## ACTA No. 06

FECHA:	Bogotá, 14 de diciembre de 2023
HORA:	De 09:00 a 11:00 horas
LUGAR:	Plataforma virtual Microsoft TEAMS ®
ASISTENTES:	Representantes de: CODECHOCO Minvivienda Minambiente FINDETER URBASER S.A. E.S.P.
INVITADOS:	Se adjunta listado de asistentes a la reunión

1. Bienvenida, objetivo de la reunión y participantes.
2. Estado del trámite de la solicitud de permiso de vertimientos ante CODECHOCO
3. Revisión del punto de muestreo
4. Conclusiones y compromisos

TEMA: Mesa de Trabajo proyecto Marmolejo PRESIDE: Findeter – Minvivienda

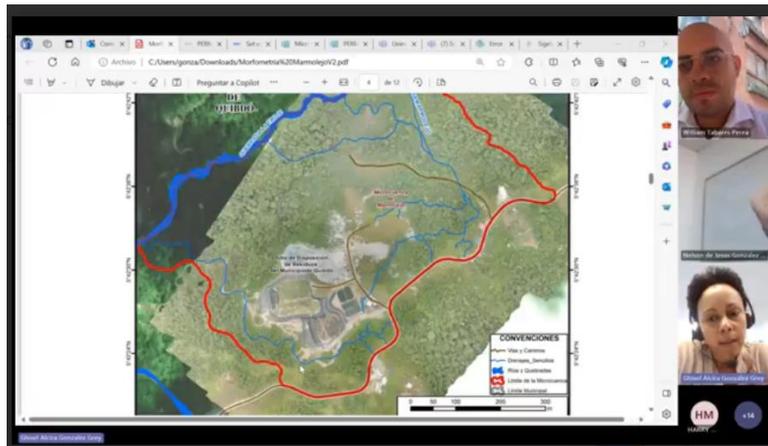
Posteriormente, se hicieron mesas de trabajo donde se discutieron los temas de ajuste a los diseños, en las que entre otras entidades participó CODECHOCO. Uno de los propósitos era entregar el lixiviado tratado y no en estado puro como era la solución inicial, de tal forma que el municipio pueda definir si hace vertimiento o recirculación. En diciembre de 2022 atendiendo recomendaciones de CODECHOCÓ se informa sobre la necesidad de tramitar un permiso de vertimientos y explica en un plano cuál fue el punto específico definido para el vertimiento:
